改善箇所説明図

改善の内容

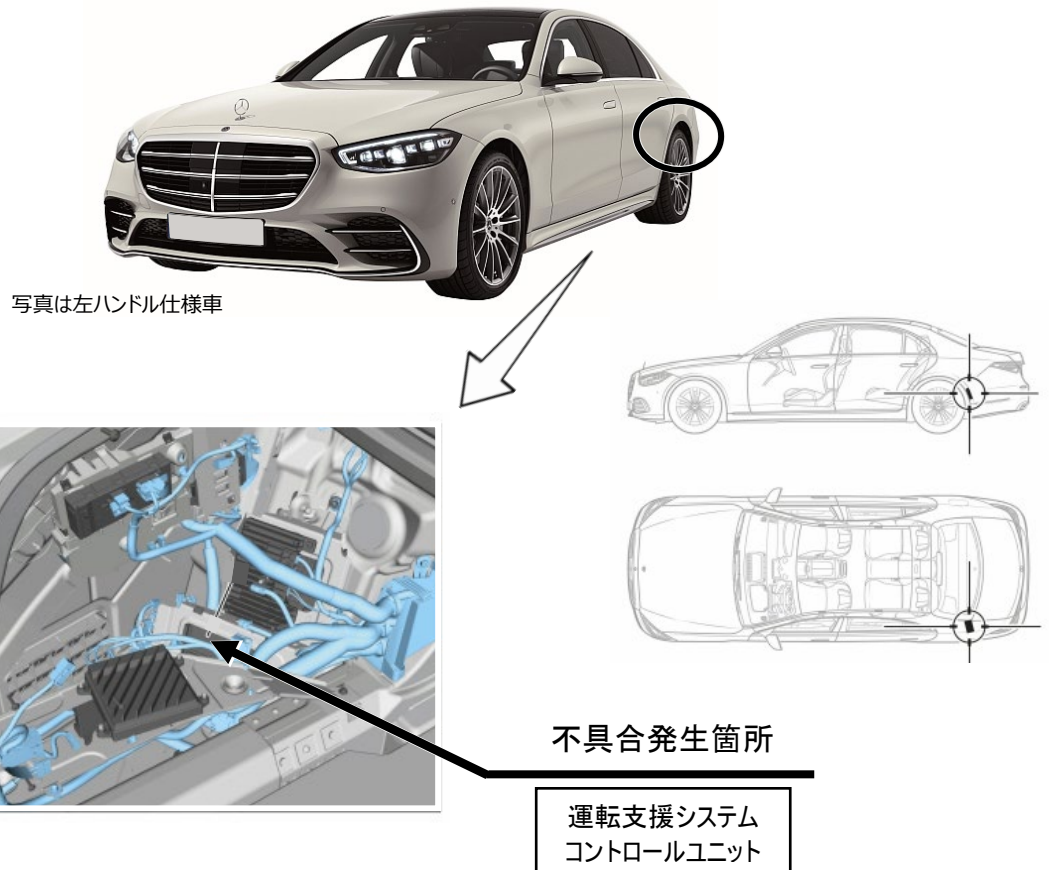
不具合発生箇所

運転支援システム
コントロールユニット

運転支援システムにおいて、衝突被害軽減ブレーキが特定の状況で過敏に反応する制御プログラムとなっているため、路上の建設物等を衝突対象としてシステムが誤検知することがある。そのため、障害物の接近を知らせる警報と共に、意図しないところで衝突被害軽減ブレーキが作動するおそれがある。

注： は、対策プログラムに書き換える部位を示す。

全車両、運転支援システムコントロールユニットの制御プログラムを改良したプログラムに書き換える。
